# Honeywell

26/05/2023

En outre, nous aimerions vous rappeler que chez Honeywell, nous travaillons constamment à l'amélioration de notre gamme de produits. Afin d'améliorer l'expérience, la facilité d'utilisation et la gamme d'applications de notre offre de protection contre les chutes dans les espaces confinés, nous apportons quelques modifications aux accessoires de notre solution DuraHoist 3pod. Ces modifications sont décrites ci-dessous :

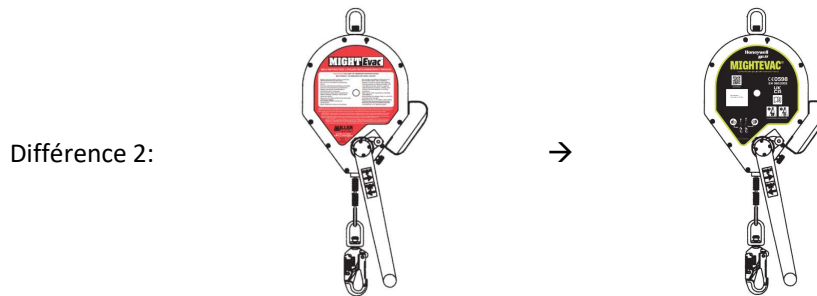
**L'antichute à récupération MightEvac** a été recertifié selon la classe B de la norme EN 1496. Nous avons profité de cette occasion pour rafraîchir le design de l'étiquetage afin qu'il corresponde à l'offre de Honeywell Miller Fall Protection, le manuel d'utilisation a été mis à jour.

En outre, nous avons introduit la version avec un câble en acier galvanisé de 30 m.

Différence 1: EN 1496:2017 classe A → EN 1496:2017 classe B

**Le treuil DuraHoist** a été entièrement repensé. La nouvelle version nous permettra de réduire nos délais de livraison et présentera de nouvelles caractéristiques améliorées par rapport à la version précédente, comme le montre le tableau ci-dessous.

**Le support du treuil DuraHoist** sera également modifié pour s'adapter au nouveau treuil.

Le nouveau support sera similaire à l'ancien, mais plus grand de quelques centimètres afin de pouvoir adapter l'ancien et le nouveau treuil au DuraHoist 3pod.
